Bakgrunn for vedtak

Vannuttak fra Hona til snøproduksjon

Nannestad kommune i Viken fylke

Tiltakshaver	Bjerke IL
Referanse	201900832-13
Dato	22.12.2020
Ansvarlig	Gry Berg
Saksbehandler	Vegard Rønning Dahlen

Figur 1: Oversikt over planlagt plassering av inntakskum og utløpsterskel.

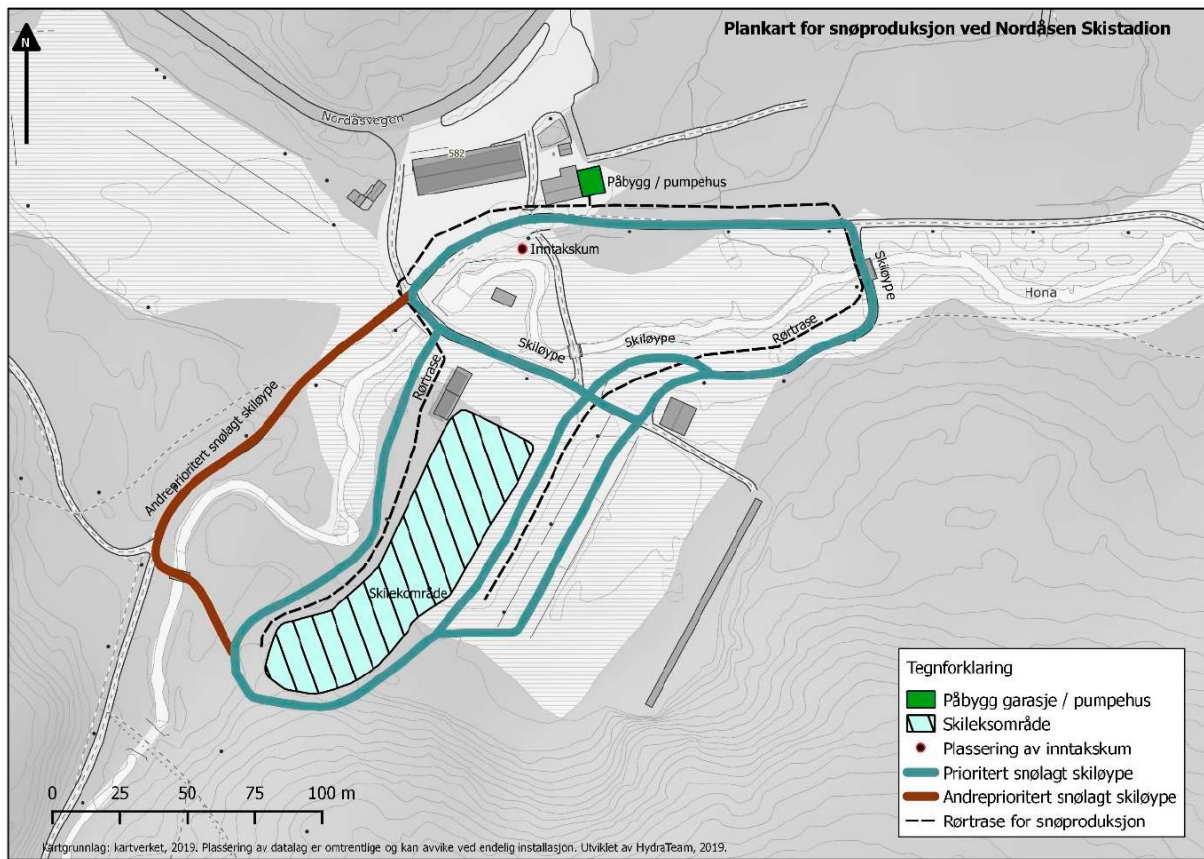
Inntaket er planlagt i en kulp i elveløpet ved siden av skianlegget. Her er det planlagt en inntakskum og et pumpehus. Den naturlige utløpsterskelen til kulpen er ustabil da den er bygd opp av fine løsmasser. Det er planlagt å stabilisere denne med større stein, som i tillegg vil heve vannstanden med 20-30 cm. Terskelen er planlagt å ikke bygge opp så mye at den blir et vandringshinder for fisk, men nok til at det blir et stabil nok vannspeil ved inntakskummen for registrering av minstevannføring. Planlagt plassering av inntakskum og utløpsterskel er vist i figur 1.

Utløpsterskelen bør derfor stabiliseres med steiner for å kunne få stabil og varig registrering av minstevannføring. Det er observert fisk i bekken og Fylkesmannen påpekte at det må ikke være noe form for fiskesperre i elveløpet. Steinene bør derfor ikke bygge opp vannstanden for mye slik at fisken ikke kommer videre opp i elven. Terskelen bør ikke heve vannstanden i kulpen mer enn 20 – 30 cm. men likevel påvirke helt inn til inntakskummen for å få stabil vannstand i kummen for registrering av minstevannføring. Samtidig må terskelen ha stor nok kapasitet til å ta en flom. Figur 2 viser forslag til steinterskel. For å kunne registrere 14 l/s anbefales det en svak vinkel på hver side av terskelen som bidrar til bedre oppløsning av vannstanden. Med bedre oppløsning av vannstanden vil man dermed få bedre kontroll på vannføringen ved så små mengder vann. Størrelsen på steinene avhenger av vannhastigheten og underlaget. Det anbefales å bruke avlange blokksteiner eller lignende, som vil kunne ligge mer stabilt oppå løsmassene. Man bør bruke filterduk mellom løsmassene og steinene. NVE har en veileder som viser ulike terskeltyper og anbefalt steinstørrelser i elver med løsmasser.

Inntak	Inntaket skal plasseres i tråd med det som er oppgitt i søknaden, men nøyaktig plassering kan justeres ved detaljplan. Det må sikres vandringsmuligheter for fisk forbi terskelen. Teknisk løsning for dokumentasjon av slipp av minstevannføring skal godkjennes av NVE.
Vannvei	Vannledningen skal graves ned i sin helhet og det skal arronderes rundt for minst mulig skjemmende trasé. Traséen skal dekket med naturlig vegetasjon som topplag. Ved berørte myrområder må det påses at myren ikke dreneres. Vannledninger skal ikke skape vandringsbarrierer for fisk ved elvekryssing.
Vannuttak	Det kan tas ut inntil 7 l/s og inntil 6000 m ³ i perioden 01.11-31.01
